**INFRASTRUTTURE FERROVIARIE STRATEGICHE DEFINITE DALLA LEGGE
OBIETTIVO N. 443/01
LINEA AV/AC TORINO – VENEZIA Tratta VERONA – PADOVA
Lotto funzionale Verona – Bivio Vicenza
PROGETTO ESECUTIVO
PRESIDI ANTI-RUMORE/VIBRAZIONI
BARRIERA ANTIRUMORE DA PROGR. 23+929.26 A PROGR. 24+227.91 LATO
DX - OPERE DI ELEVAZIONE
GENERALE
Relazione di confronto P.D. / P.E.**

GENERAL CONTRACTOR 		ALTA SORVEGLIANZA 				
Relazione di confronto P.D. / P.E.	Progetto IN17	Lotto 12	Codifica Documento EI2 RO BA 43 B 0 002	Rev. A	Foglio 2 di 4

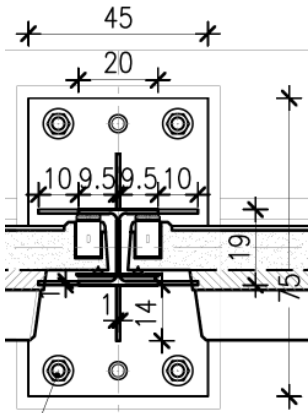
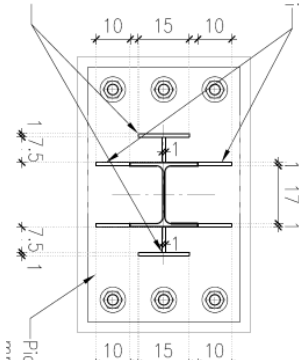
SOTTO TRATTA	PROGRESSIVA		CORDOLO	FC																																																																											
	INIZIO	FINE	TIPOLOGIA																																																																												
	F01	23+929.26			23+986.26	CORDOLO																																																																									
F02	23+986.26	23+998.26	Trave di scavalco in C.A. (L=9m) per interferenza IN1N																																																																												
F03	23+998.26	24+017.91	Tratto su opera (SL05)																																																																												
F04	24+017.91	24+227.91	Muro																																																																												
Irrigidimenti	<p>Nel PD, sono previsti irrigidimenti realizzati tramite piatti per un'altezza pari a 50cm.</p> 	<p>A seguito delle analisi dinamiche svolte sul tipologico di montante adottato per barriera H=2.75, si propongono irrigidimenti a "T" per un'altezza pari a 75cm.</p>
